TRANS/WP.29/GRSP/33
29 August 2003

Рабочая группа по пассивной безопасности (GRSP)

ДОКЛАД РАБОЧЕЙ ГРУППЫ ПО ПАССИВНОЙ БЕЗОПАСНОСТИ (GRSP)
О РАБОТЕ ЕЕ ТРИДЦАТЬ ТРЕТЬЕЙ СЕССИИ

Рис. 1

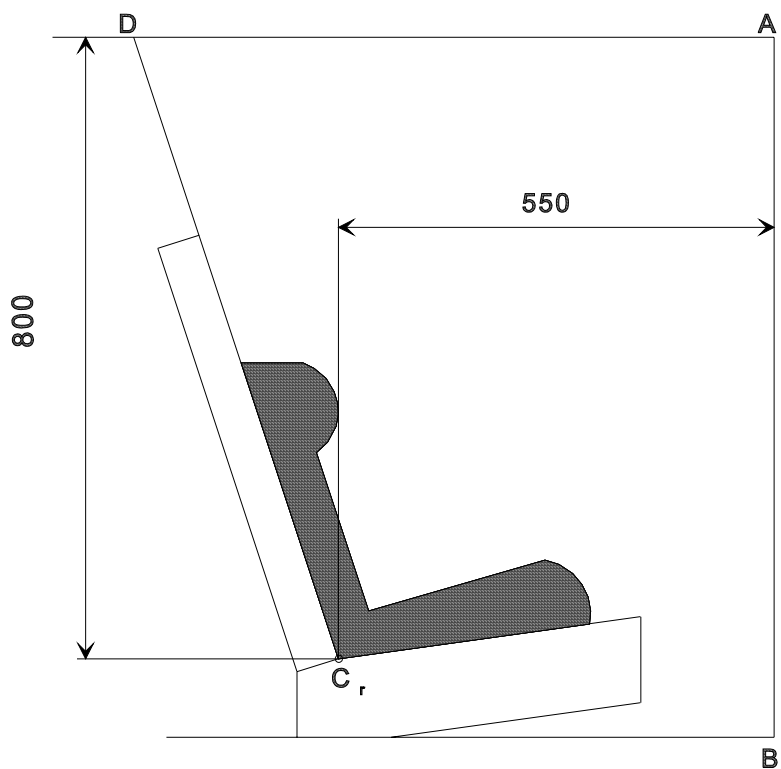
Пункт 7.1.4.4.1.1 изменить следующим образом:

"7.1.4.4.1.1 Детские удерживающие устройства, обращенные вперед: голова манекена не должна выходить за пределы плоскостей BA и DA, показанных на рисунке 1 ниже. Об этом судят по результатам проверки с точностью до 300 мс или в момент окончательного возвращения манекена в неподвижное положение в зависимости от того, что происходит раньше.

Рис. 2

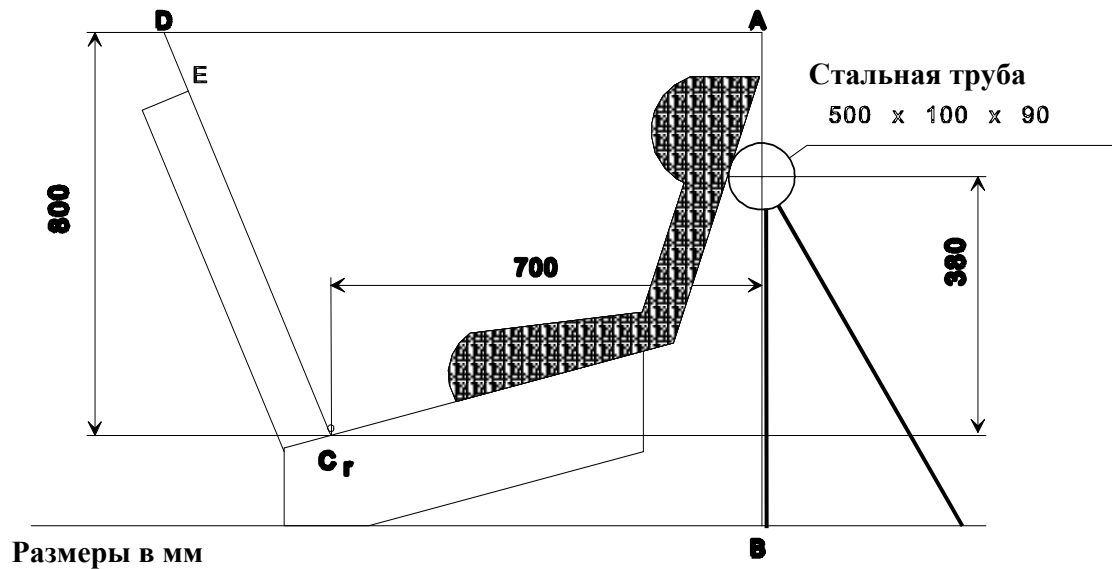
Пункт 7.1.4.4.1.2.1 изменить следующим образом:

"7.1.4.4.1.2.1 Детские удерживающие устройства, опирающиеся на приборную доску: голова манекена не должна выходить за пределы плоскостей AB, AD и DCr, показанных на рисунке 2 ниже. Об этом судят по результатам проверки с точностью до 300 мс или в момент окончательного возвращения манекена в неподвижное положение в зависимости от того, что происходит раньше.

Рис. 3

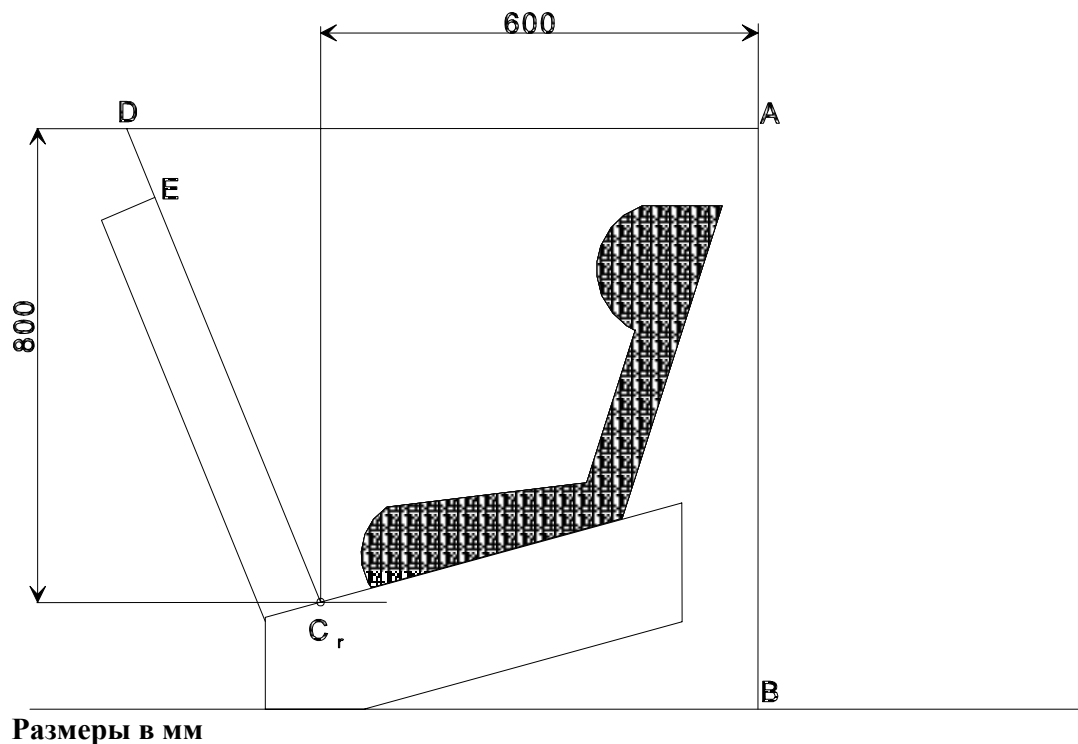
Пункт 7.1.4.4.1.2.2 изменить следующим образом:

"7.1.4.4.1.2.2 Детские удерживающие устройства, относящиеся к группе 0, которые не опираются на приборную доску, и детские люльки: голова манекена не должна выходить за пределы плоскостей AB, AD и DE, показанных на рисунке 3 ниже. Об этом судят по результатам проверки с точностью до 300 мс или в момент окончательного возвращения манекена в неподвижное положение в зависимости от того, что происходит раньше.

Рис 1.

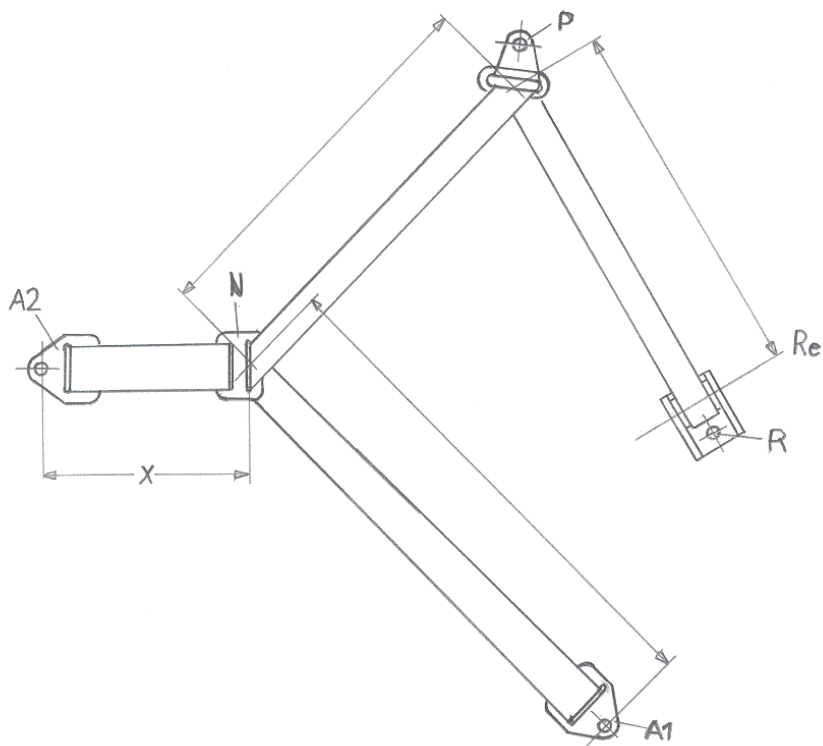
Значение X на рисунке 1 ниже составляет 200 ± 5 мм. Эффективная длина лямки между A1 и осевой линией бобины втягивающего устройства R_e (когда тканая часть полностью извлечена, включая минимальную длину 150 мм* для испытания продукции универсальной и полууниверсальной категорий) должна составлять $2\ 820 \pm 5$ мм при измерении по прямой без нагрузки и на горизонтальной поверхности; эта длина может быть увеличена при испытании продукции ограниченной категории; для всех категорий после установки детского удерживающего устройства должна обеспечиваться минимальная 150-миллиметровая* длина лямки бобины втягивающего устройства".

Рисунок 1 изменить следующим образом:
